【公報種別】特許法第17条の2の規定による補正の掲載

【公開番号】特開2021-115081(P2021-115081A)

【手続補正書】

遊技機

【図5】

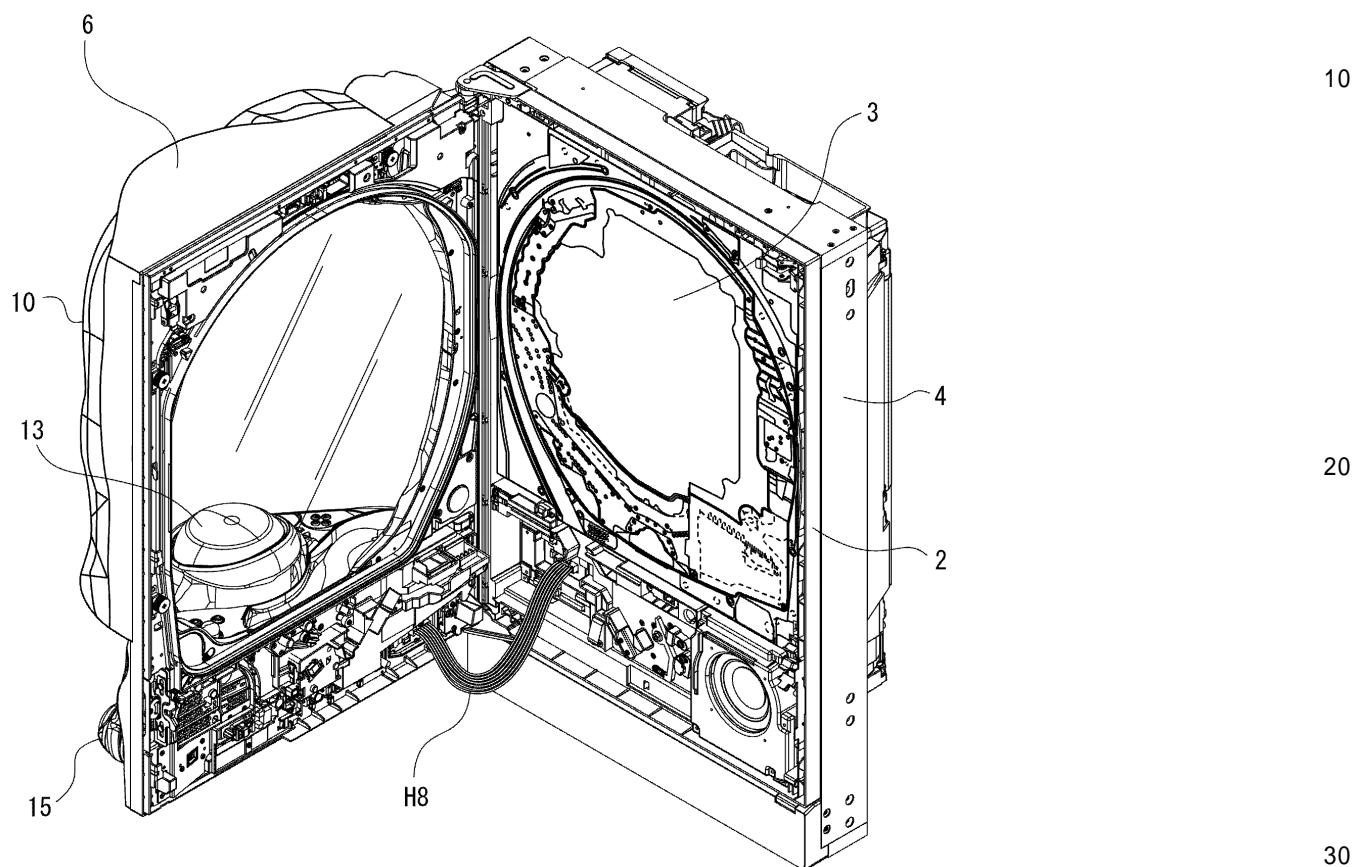
【手続補正 1 5】**【補正対象書類名】**図面**【補正対象項目名】**図 5**【補正方法】**変更**【補正の内容】**
